2016年9月16日

弊社製塵芥車およびパッカーコンテナの改善対策実施
に関するお知らせ

新明和工業株式会社

改善箇所説明図

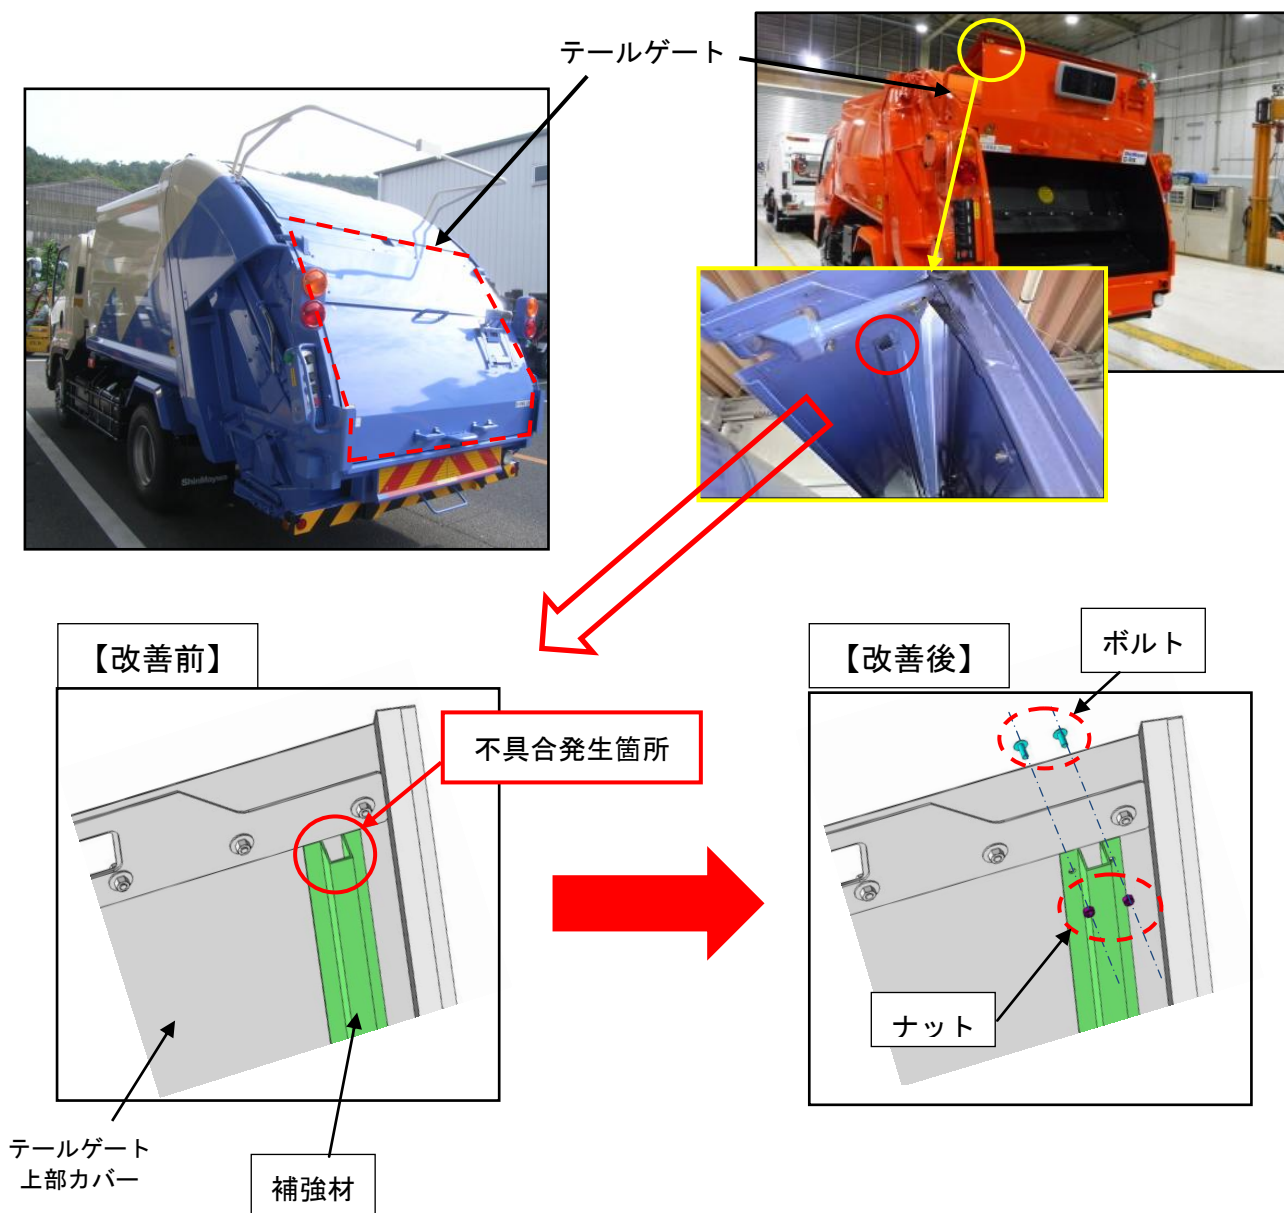
塵芥車およびパッカーコンテナのテールゲート（ゴミ投入口の扉）において、テールゲートの裏側に取付けた補強材の取付方法が不適切なため、テールゲートの開閉振動等により当該補強材の取付端部に剥離が生じることがある。そのため、そのままの状態で使用を続けると、剥離が進行し、最悪の場合、作業者が日常点検時等にテールゲートを開けた際、補強材が脱落し、負傷するおそれがある。

全車両、補強材の端部をボルト・ナットで固定する。なお、固定後、補強材とテールゲートの接合部に隙間がある場合は固定箇所を追加する。

改善実施済車には、荷箱製造プレートに青色のシールを貼付ける。
